**Avis délibéré de la mission régionale d'autorité  
environnementale sur la création de la zone  
d'aménagement concerté du quartier Paul Bert/Paul  
Eluard et la mise en compatibilité du PLUi Grenoble Alpes  
Métropole, sur la commune de Saint-Martin-d'Hères (38)**

**Avis n° 2025-ARA-AP-1831**

**Avis délibéré le 29 avril 2025**

Figure 5: Modification de l' OAP n°66 (avant/après) - Source : dossier

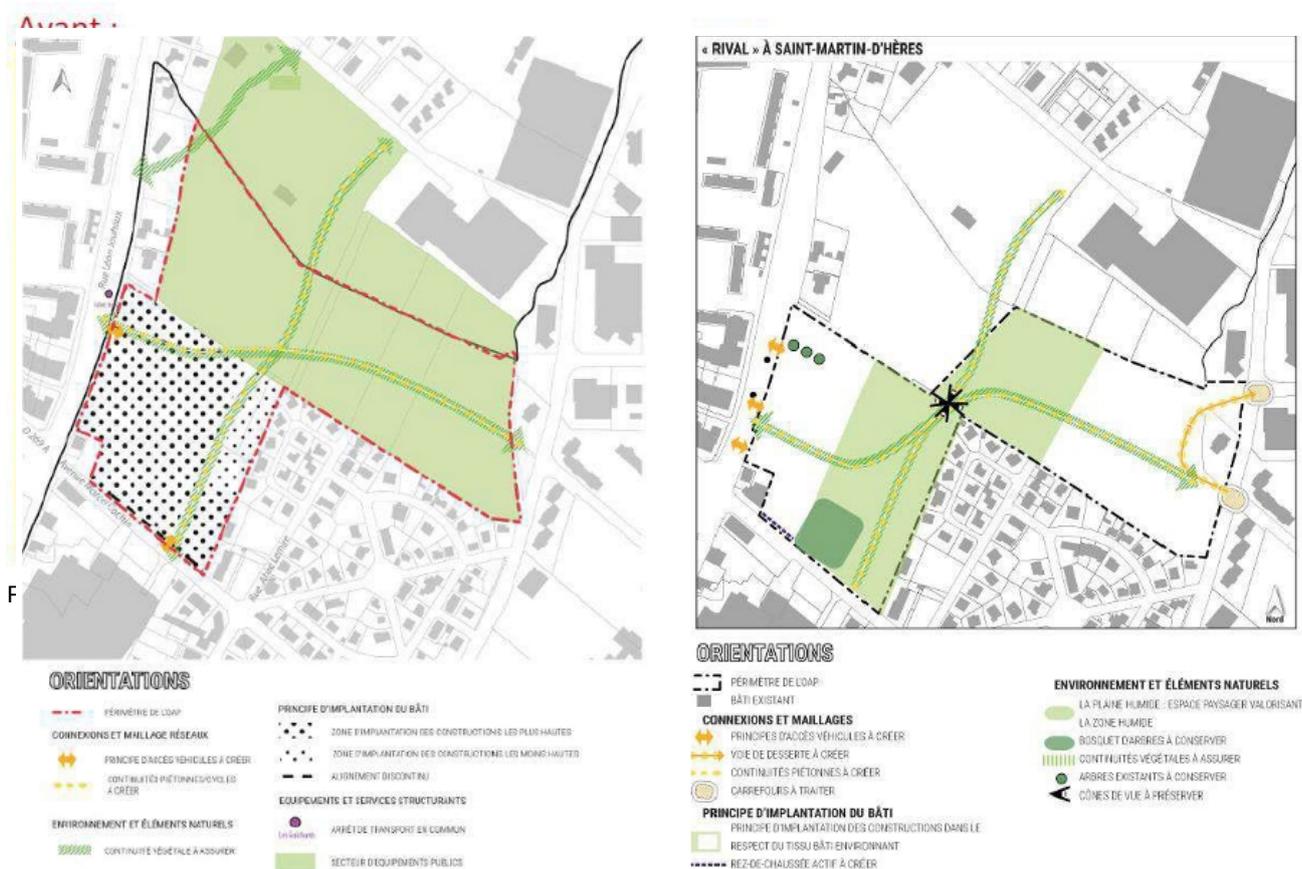
La préservation de la plaine humide et de ses composantes végétales pourraient être renforcée au-delà de la seule inscription au sein du rapport de présentation. La modification du plan F2 du patrimoine bâti, écologique et paysager intègre dorénavant le périmètre de la zone humide. Toutefois, la zone humide partielle détectée sur le secteur Nord en jachère nécessite d'y être également intégrée dès ce stade, et sa délimitation restera à adapter selon la nouvelle définition des compensations nécessaires.
